Auto No. 9674 del 02 de octubre de 2020

AUTO N° **09674**

“Por el cual se ordena el archivo de la solicitud de Licencia Ambiental iniciada a través del Auto 0892 del 8 de marzo de 2019 y se toman otras determinaciones”

El Proyecto Explotación Subterránea de Minerales Auroargentíferos Soto Norte, con una huella en superficie de 161,97 ha, planteó dos frentes de trabajo que estarían comunicados entre sí por intermedio de los túneles gemelos.

Figura 4-1 Pasos y Aspectos Considerados para la Definición y Delimitación del Área de Influencia

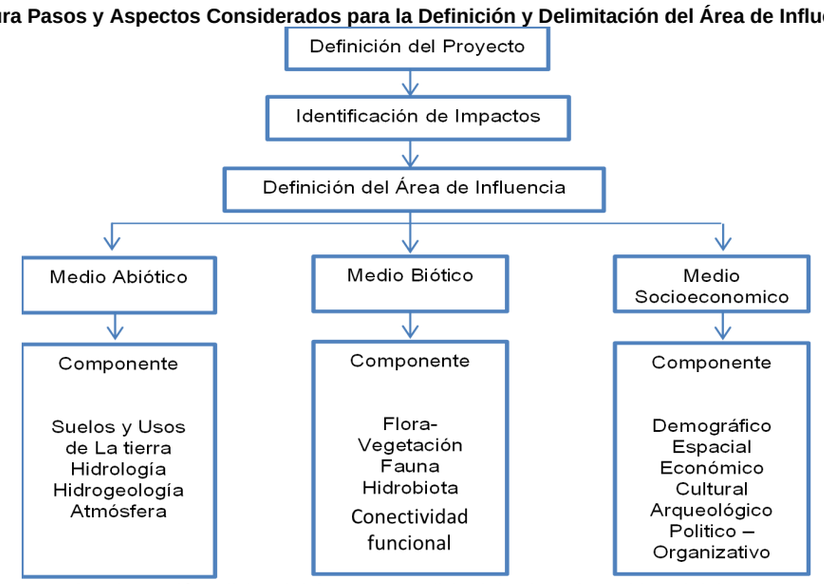
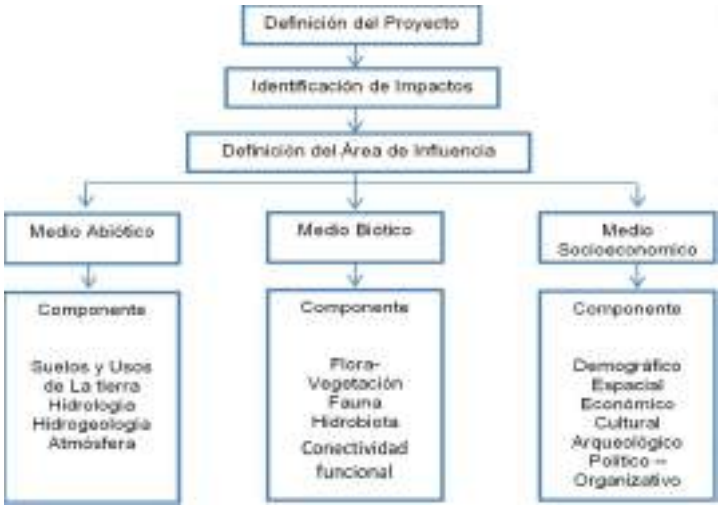
Distinto a lo planteado por la sociedad, se encuentra que la afectación no solo está determinada por la modificación de 161,97 ha de cobertura vegetal, sino que las actividades (en las etapas de operación y cierre) que generan impacto sobre los cuerpos de agua y aumentan el tránsito en las vías, intervienen de manera directa y permanente sobre las condiciones del entorno, lo cual hace que el hábitat genere modificaciones, y por ende la estructura y función de los elementos que propician la conectividad ecológica.

En concordancia con lo anterior, dadas las debilidades en los análisis efectuados, existe un alto grado de incertidumbre en cuanto a los cambios en la composición y funcionalidad de los ecosistemas para evaluar la respuesta real del desplazamiento de las especies y la calidad de hábitat por la modificación en los ecosistemas presentes en el área. En este sentido no se tiene un planteamiento certero para el manejo del impacto, su escala de manifestación y su interacción con otros componentes que define la integridad ecológica, considerando adicionalmente, que los resultados obtenidos no representan la realidad actual de la región en cuanto al atributo de conectividad ecológica, lo cual lleva a cuestionar la trascendencia y el dominio del impacto, y como consecuencia, la delimitación actual del área de influencia.

Figura 7-1 Tramos de Cauce donde se Presenta Disminución del Flujo Base

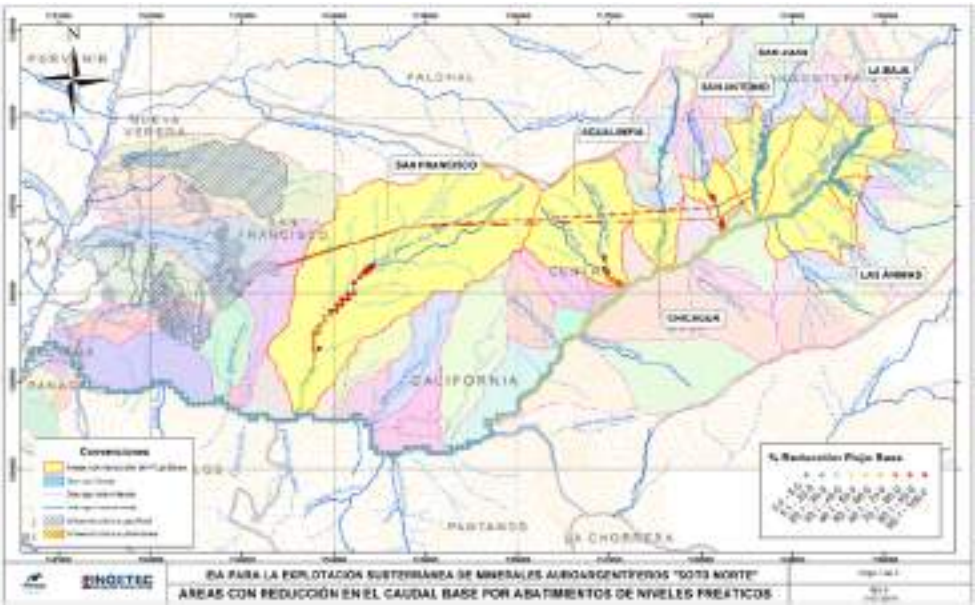
no analiza lo que representa la reducción del caudal base en los diferentes meses del año o en condiciones extremas como puede ser la presencia de un fenómeno de El Niño fuerte, o simplemente, durante los meses de menores precipitaciones del año. Tal ausencia de análisis tanto en la evaluación de los impactos como en los planes de manejo ambiental propuestos no permite un pronunciamiento respecto de sobre de la solicitud de la licencia ambiental del proyecto "Soto Norte".
